Změnový list číslo		30
Identifikace akce		
Název akce:	Výstavba Multifunkční sportovní a kulturní haly v Brně	
Číslo akce SMVS:	-	
Objednatel:	I. Statutární město Brno II. ARENA BRNO, a. s. III. Brněnské komunikace a.s. IV. Teplárny Brno, a.s.	
Zastoupen:	Objednatелеm	
Zhotovitel:	HOCHTIEF CZ a.s., Plzeňská 16/3217, 150 00 Praha 5	
TDI:	-	
Projektant:	Projektová dokumentace 1 - Arch.Design, s.r.o. a A PLUS a.s. Projektová dokumentace 2 - PK OSSENDORF s.r.o.	
Předmět změnového listu		
Vynechání stropů pro schodiště mezi 1.NP a 2.NP, SO 101 hala		
Část díla dotčená změnovým listem		
Stropy 1.NP a 2.NP ASŘ, Statika SO 101		
Popis změny, popis technického řešení		
Původní řešení dle smluvní (tendrové) dokumentace :		
Projektová dokumentace 1 uvažovala v níže uvedených osách Díla s plným stropem tvořeným spirall panely.		
Nové řešení :		
Změnou dochází k vynechání spirall panelů pro budoucí schodiště v osách 2-3, 16-17, 17-18, 24-25, 27-28, 33-34, 38-39 mezi 1.NP a 2.NP.

ZL 30 - Vynechání stropů pro schodiště mezi 1.NP a 2.NP

± 0,000 = 207,800 m.n.m. Bp
název stavby **MULTIFUNKČNÍ SPORTOVNÍ A KULTURNÍ PAVILON**
ZADÁNÍ ZMĚNY PDPS
název přílohy **VYNECHÁNÍ OTVORŮ VE STROPĚ MEZI 1NP-2NP

VÝPOČET PROVOZNIHO SCHODIŠTĚ FITOUT MEZI 1NP/2NP

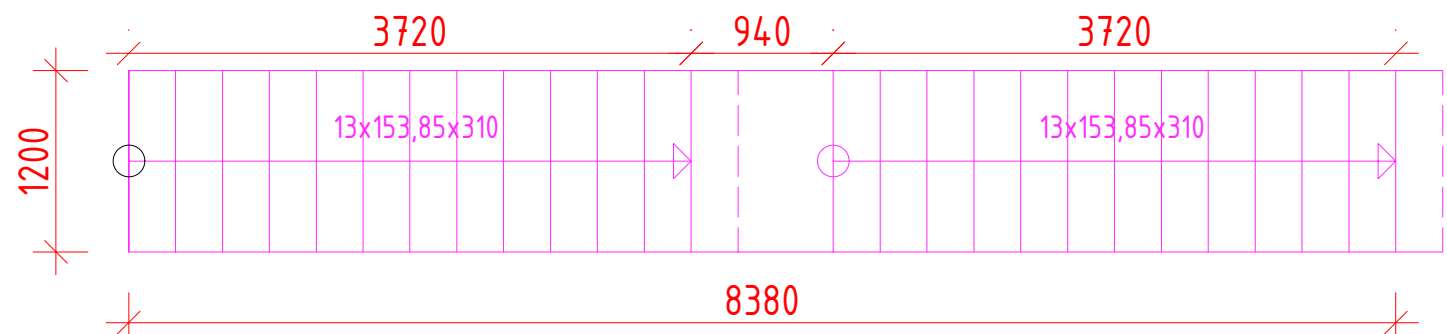
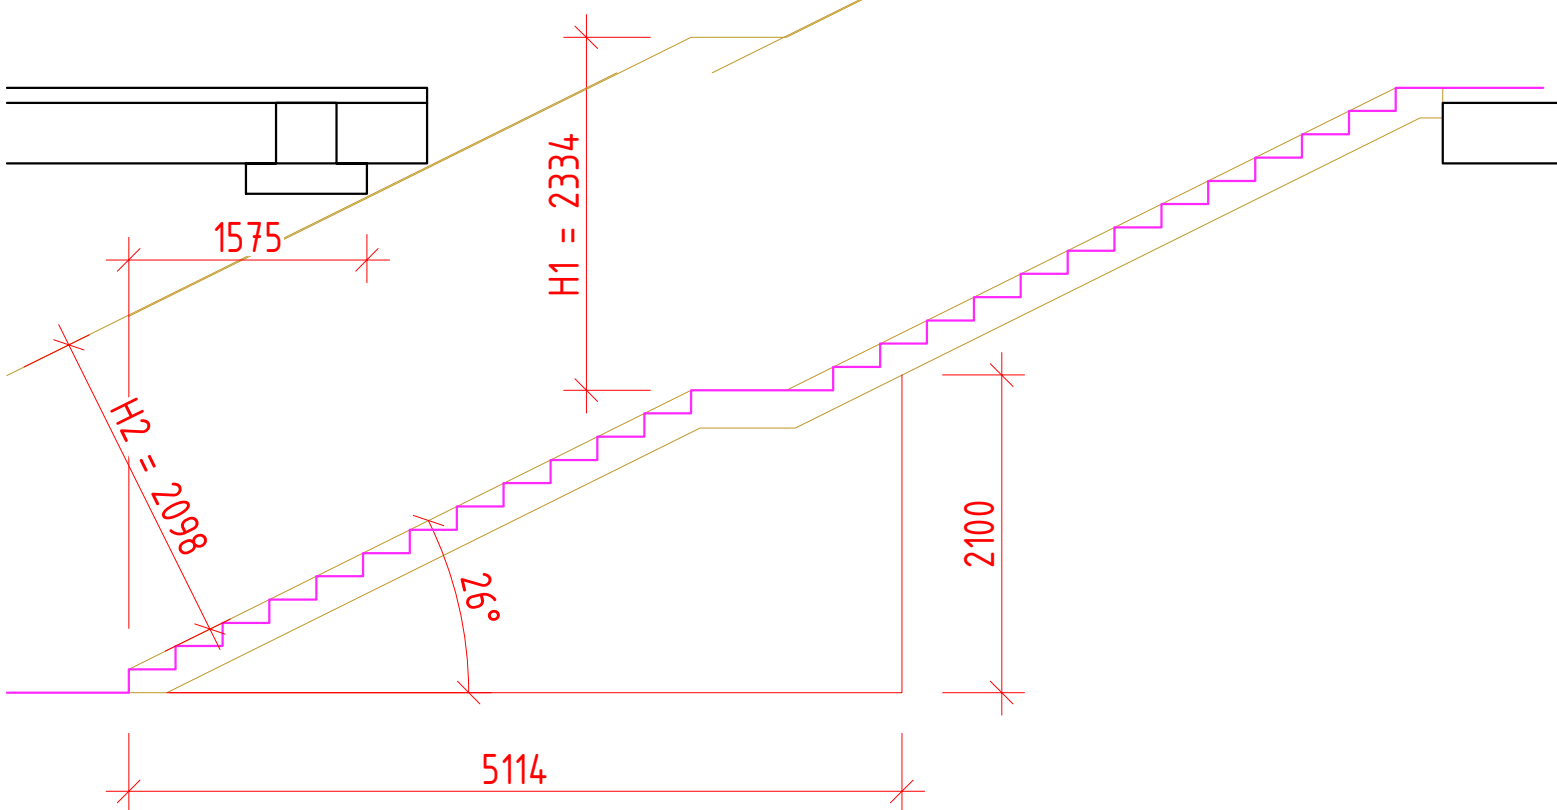
KONSTRUKČNÍ VÝŠKA SCHODIŠTĚ 4,0 m
1NP 0,000
2NP +4,000
ŠÍŘKA RAMENE SCHODIŠTĚ 1200 mm
POČET STUPŇŮ:
4000/160 = 25
26 STUPŇŮ
4000/160 = 153,85 mm
VÝPOČET ŠÍŘKY STUPNĚ:
2h + b = 630 mm
2x153,85 + b = 630
b = 322,3 mm → 310 mm
NÁVRŽENÉ SCHODIŠTĚ 2x 13x153,85x310

PODCHODNÁ VÝŠKA H1
H1m = 1500/150/cos 24° =
= 1500/0,906308 = 1655,23 mm
= 2334 mm

PRŮCHODNÁ VÝŠKA H2
H2m = 1500 = 1500/cos 24° =
= 2098 mm

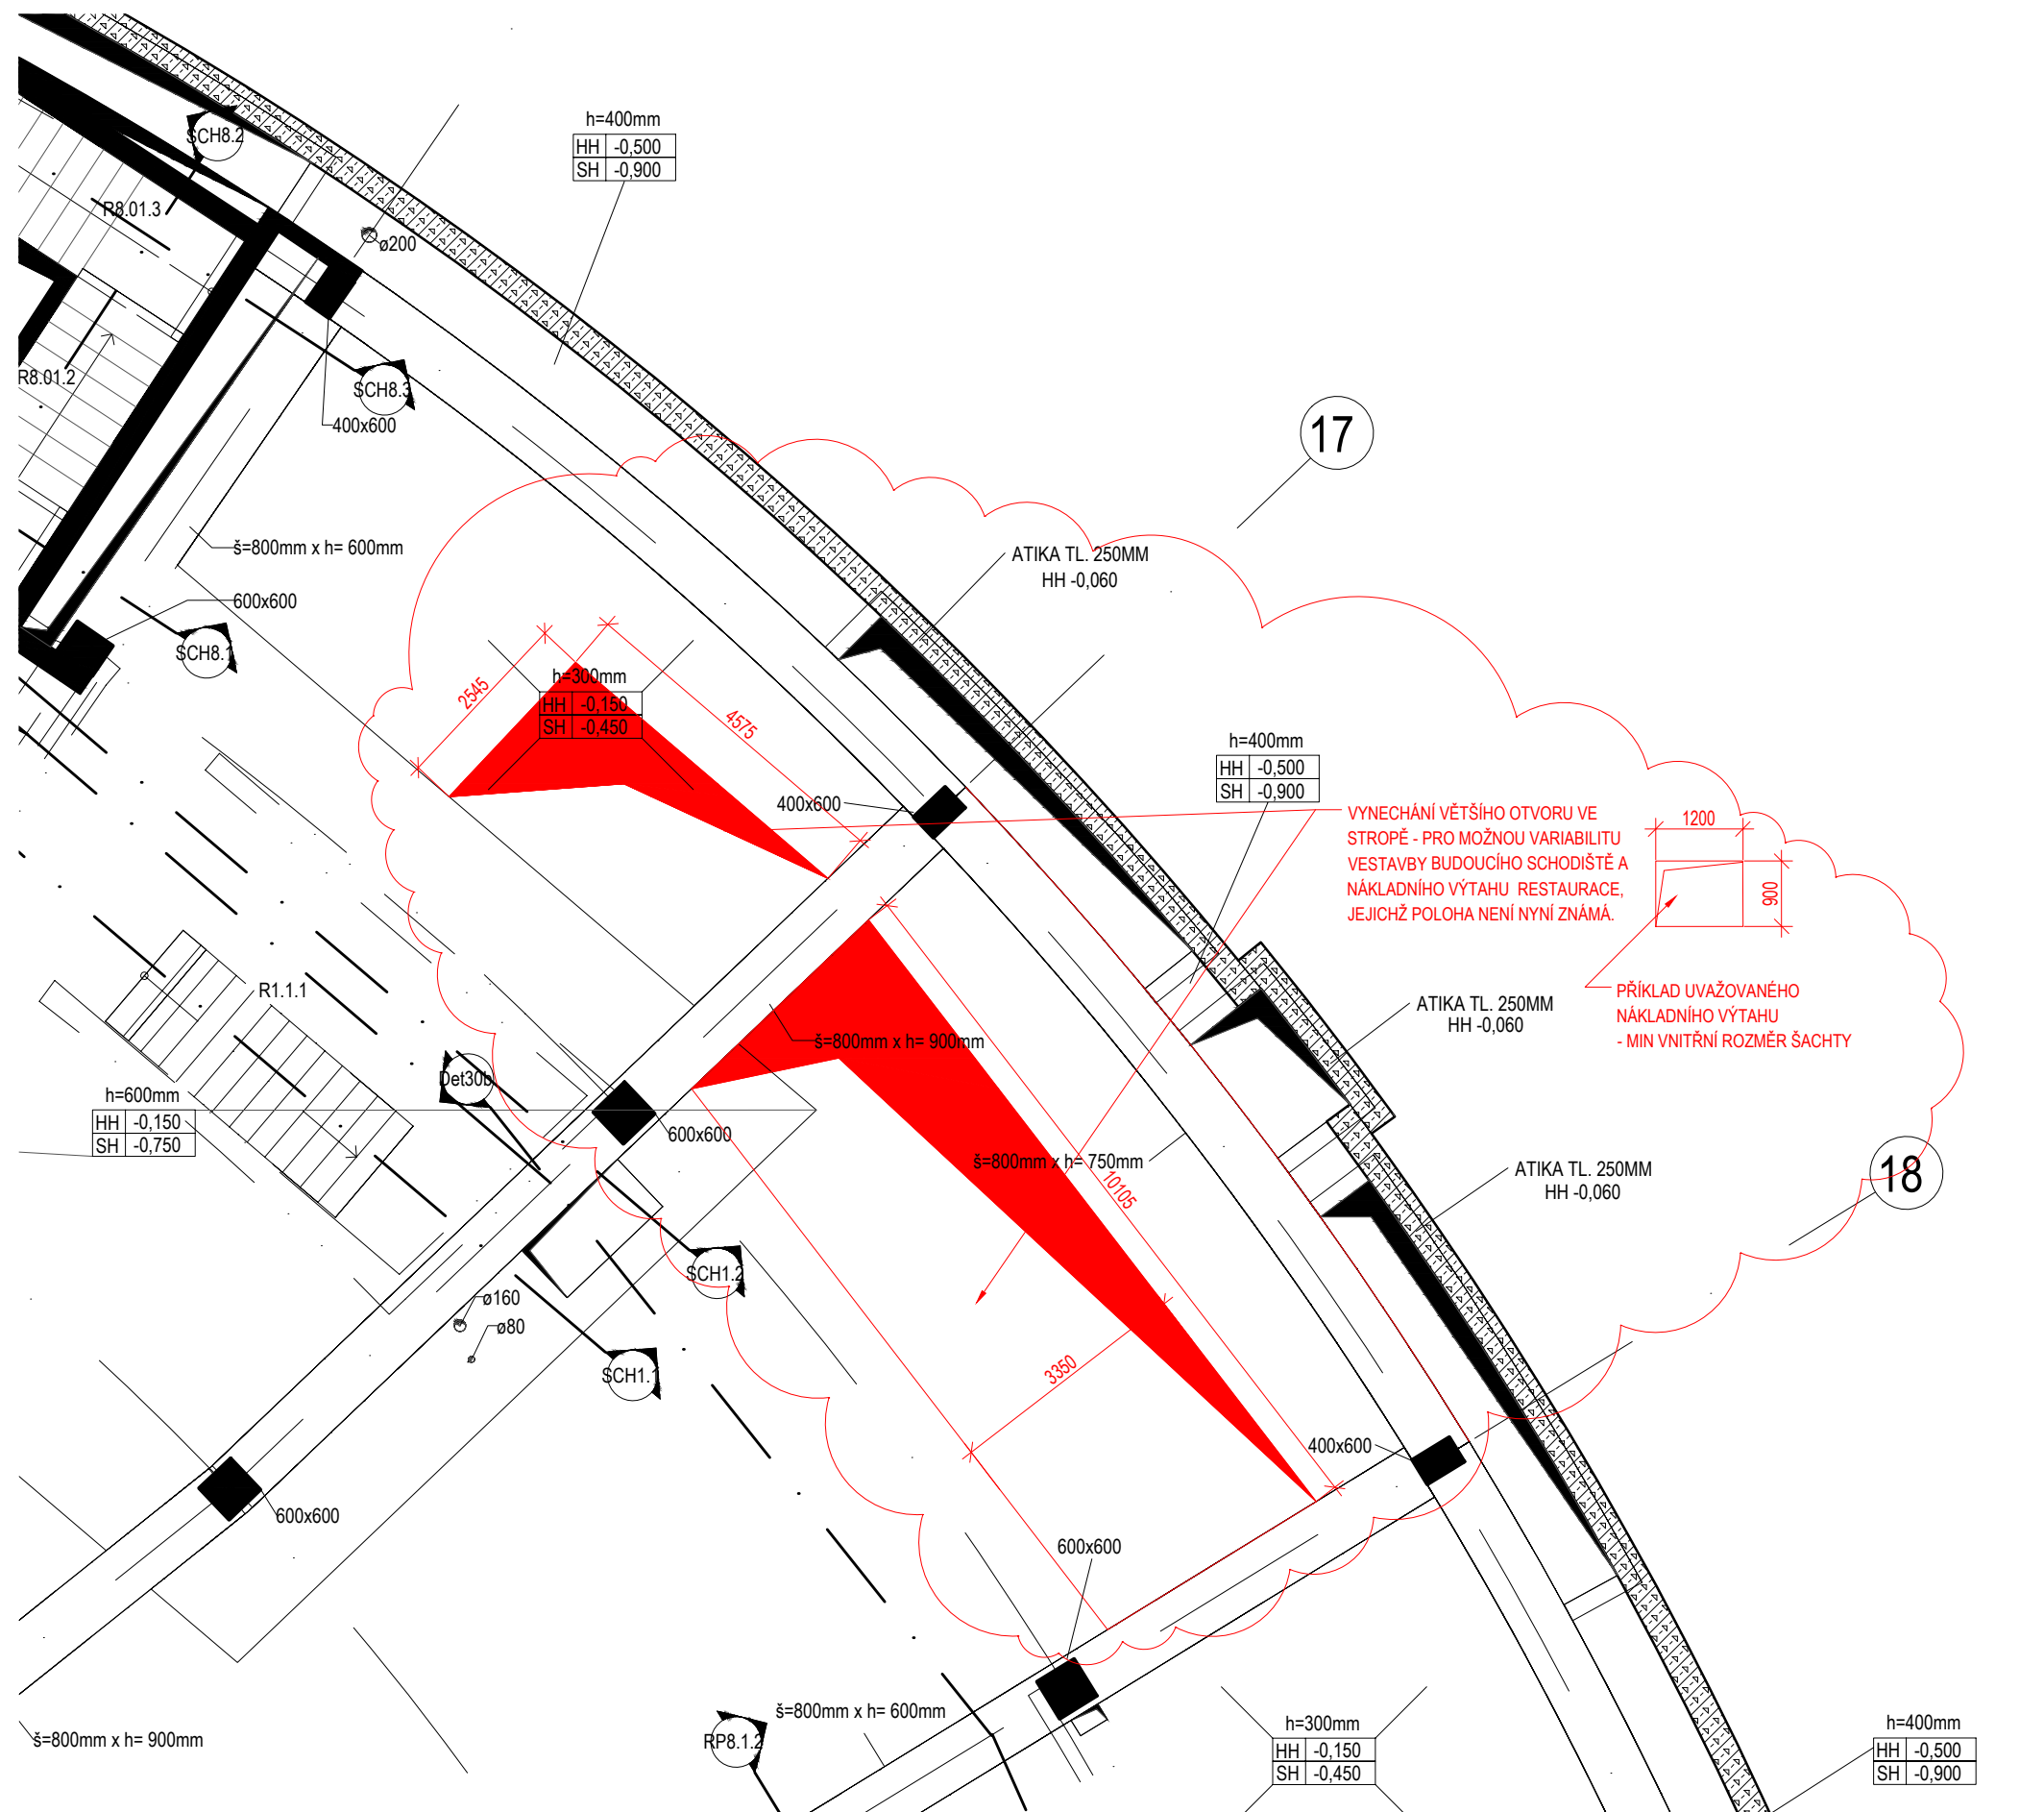
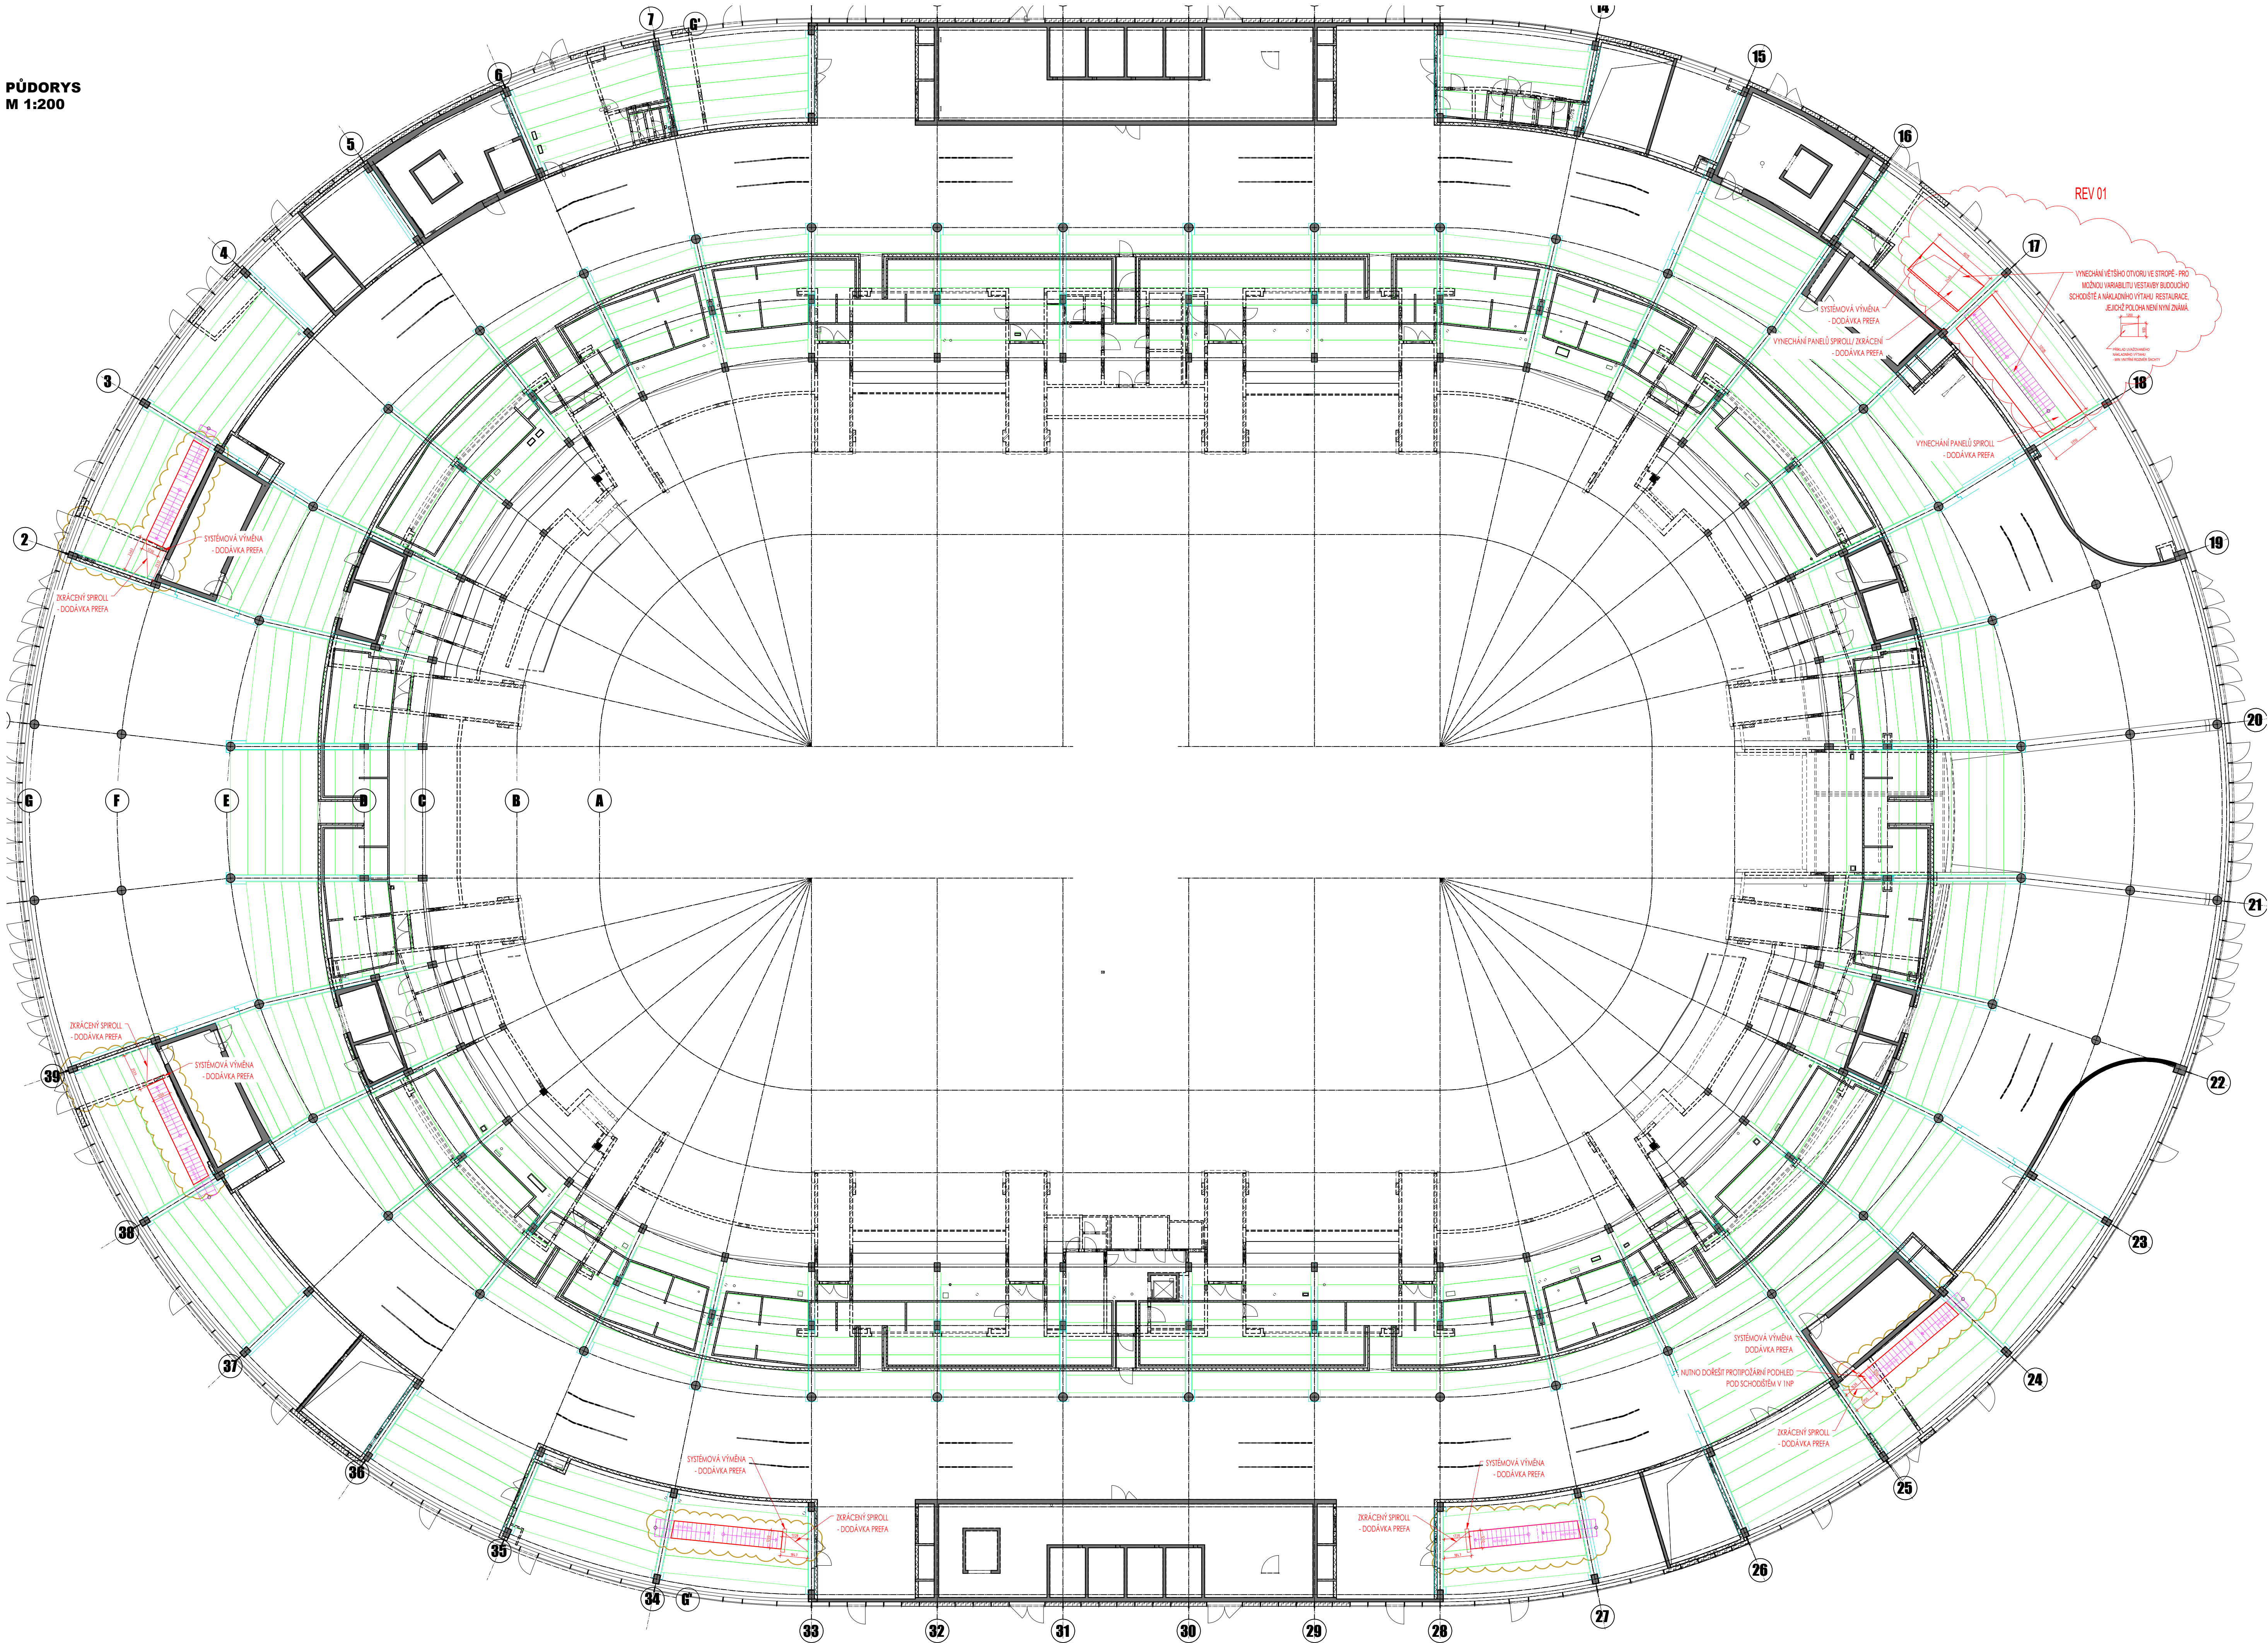
Zdůvodnění změny :		
Ke změně dochází na základě požadavku Objednatatele na vynechání otvorů pro schodiště mezi 1.NP a 2.NP v několika osách (částech) Díla. Tento požadavek vyvstal během výstavby a upřesňování finálního řešení v rámci projekce a projednávání RPD. Provedení Díla dle původního řešení, tedy bez budoucích schodišť mezi řešenými prostory v 1.NP a 2.NP by neumožňovalo přístup do změnou dotčených prostor v 2.NP mimo pořádání jednotlivých akcí během budoucího provozu Díla. Tímto by byla zcela zásadním způsobem narušena možnost přípravy (zásobování) a údržby těchto prostor ve 2.NP mezi jednotlivými pořádanými akcemi. Jinými slovy, bez realizace příslušných méněprací a víceprací by nebylo možné dotčené prostory řádným způsobem užívat. S ohledem na výše uvedené a charakter změny, která je nezbytná (potřebná) pro budoucí provoz Díla a kterou zadavatel jednající s náležitou péčí nemohl předvídat, je tato změna zařazena dle § 222 odst. 6 ZZVZ. Vlastní doplnění schodišť není tímto ZL č. 30 řešeno.

REV01 / 13.324 - ÚPRAVA OTVORŮ MEZI OSAMI 16-18

Označení změny investorem na výkrese „VYNECHÁNÍ OTVORŮ VE STROPĚ MEZI 1.NP-2.NP (PANELY)“

ZRUŠENÍ STROPNÍCH PANELŮ SPIROLL V POZICÍCH:

- Oblast mezi osami 2-3 – 1 ks
- Oblast mezi osami 16-17 – 2 ks
- Oblast mezi osami 17-18 – 3 ks
- Oblast mezi osami 24-25 – 1 ks
- Oblast mezi osami 27-28 – 1 ks
- Oblast mezi osami 33-34 – 1 ks
- Oblast mezi osami 38-39 – 1 ks

PŘÍPOČET – STROPNÍ PANELY NA VÝŠE UVEDENÝCH POZICÍCH JIŽ BYLY VYROBĚNY PŘED ZASLANOU ZMĚNOU.

Vyrobené panely spiroll statik posoudil a je možné je použít ve vyšších podlažích.
